Европейская экономическая комиссия
Комитет по внутреннему транспорту
**Всемирный форум для согласования правил
в области транспортных средств**
**Рабочая группа по вопросам освещения
и световой сигнализации**
Шестьдесят пятая сессия

Женева, 28–31 марта 2011 года

**Доклад Рабочей группы по вопросам освещения
и световой сигнализации о работе ее шестьдесят
пятой сессии**
Содержание

Рис. 1
Категория **D8S** – Цоколь PK32d-1

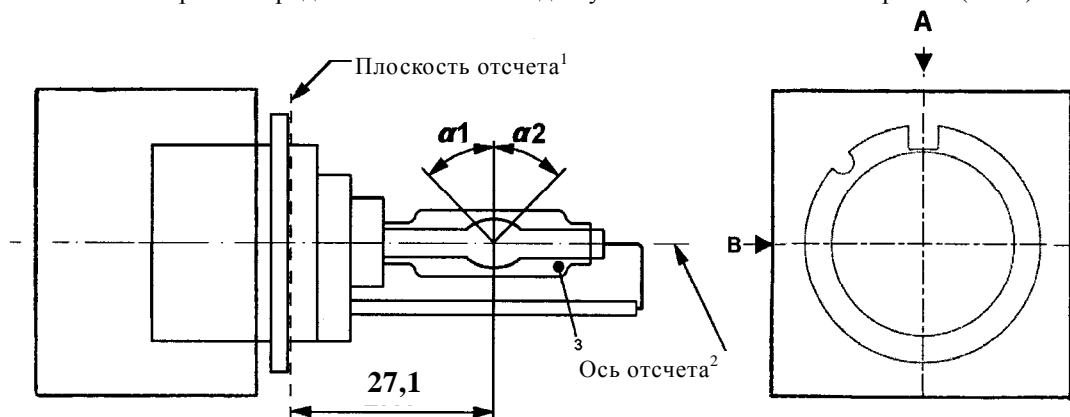
Принятые поправки к документу ECE/TRANS/WP.29/GRE/2011/28
(см. пункт 30 доклада)

Приложение 1, перечень категорий газоразрядных источников света и номеров их спецификаций, изменить следующим образом:

Включить новые спецификации D8S/1-5 после спецификации D6S/5 следующего содержания:
